Nota tecnica di controdeduzione relativa al parere Prot. n. 29705/2021 del 27-10-2021 dell'Autorità di Bacino Distrettuale dell'Appennino Meridionale

Interconnessione a 150 kV "Sorrento – Vico Equense – Agerola – Lettere" e opere connesse

RGFR11001CATS03487

Figura 1: Stralcio della Carta Geolitologica della ex Autorità di Bacino Regionale della Campania Centrale

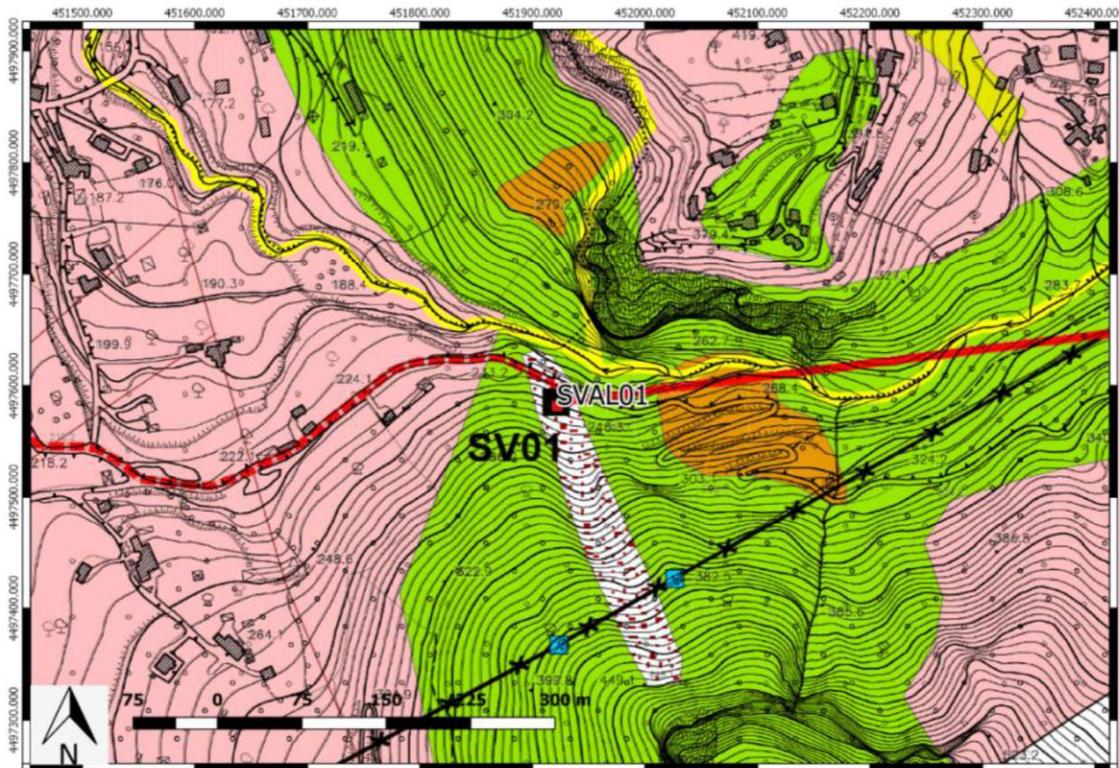
Su questo versante la Carta Geolitologica della ex Autorità di Bacino Regionale della Campania Centrale, riporta un "Depositi di frana" (fig. 1).

- dalle indagini e dai rilievi eseguiti non è stata evidenziata la presenza del terreno di frana riportata nella Carta Geolitologica della ex Autorità di Bacino Regionale della Campania Centrale. L'assenza di questo dissesto è confermata dalla Carta Geologica d'Italia in scala 1:50.000 (Foglio 466 Sorrento) e dalla Carta Inventario dei Fenomeni Franosi (IdroGEO - Inventario Frane IFFI);

Figura 6: Verifica di stabilità ante opera

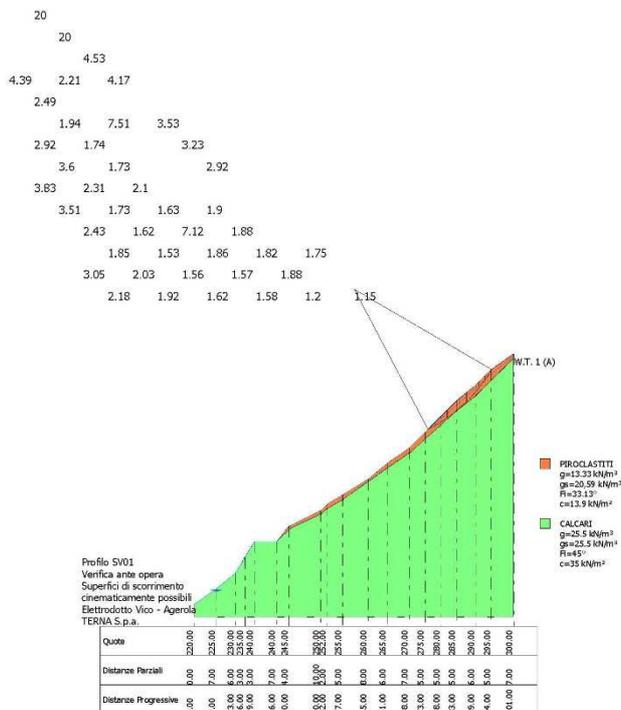
Questo parere riportava la **prescrizione** di ***"localizzare il traliccio SV01 al di fuori dell'alveo del canale"***.

Le verifiche di stabilità eseguite, considerando il profilo della falda acquifera coincidente o prossimo con il profilo topografico (idrogeologicamente compatibile NTC 2018) e considerando uno spessore della copertura detritica di 1.5 m, verso valle e di circa 3.0 m verso monte, hanno dimostrato le sufficienti condizioni di stabilità del pendio sia ante (Fig.6) che post operam (Fig.7).

In presenza delle peggiori condizioni ipotizzabili, con la falda prossima al p.c., una copertura piroclastica anche maggiore di quella rilevata e le fondazioni superficiali del sostegno, con il suo carico trasmesso sul pendio, il valore del fattore di sicurezza F è risultato sempre maggiore dell'unità. A seguire si riportano le immagini delle verifiche di stabilità in condizioni naturali e post operam.
